大間原子力発電所

敷地周辺及び敷地近傍の地質・地質構造

(コメント回答 その11)

(補足説明資料)

離水した海岸侵食地形の評価

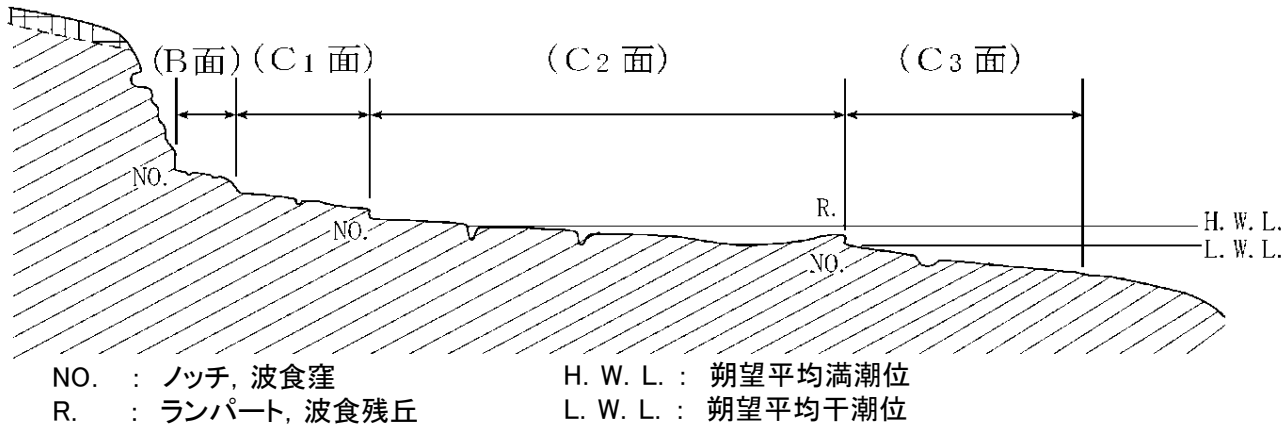
コメントNo.S1-81
(以下, P.40まで)

- 離水した地形面であるB面は、非常に狭く不明瞭な地形面であり、少数が点在し、離れ岩状のものも多い。
- 地形面の現地調査及び侵食地形面判読によれば、B面の分布標高は、下北半島西部全域で2~4m程度と、ほぼ一定である。
- 完新世堆積物の文献調査及び現地調査によれば、下北半島西部の縄文海進期の海水準は、現在よりもおよそ2~3m高い。

- B面の分布域は、下北半島西部全域であり、分布標高が下北半島西部全域でほぼ一定である。
→ 離水の原因は、局所的な隆起によるものではなく、海水準変動により下北半島西部全域で離水したものと評価する。
- B面の分布標高は、縄文海進期の海水準と等しいかやや高く、その地形面は侵食を受けて非常に狭く不明瞭である。
→ 離水の時期は、縄文海進期後の海退時であり、B面は、縄文海進期に形成された侵食地形面が、海退時の侵食を免れて残存した部分と評価する。
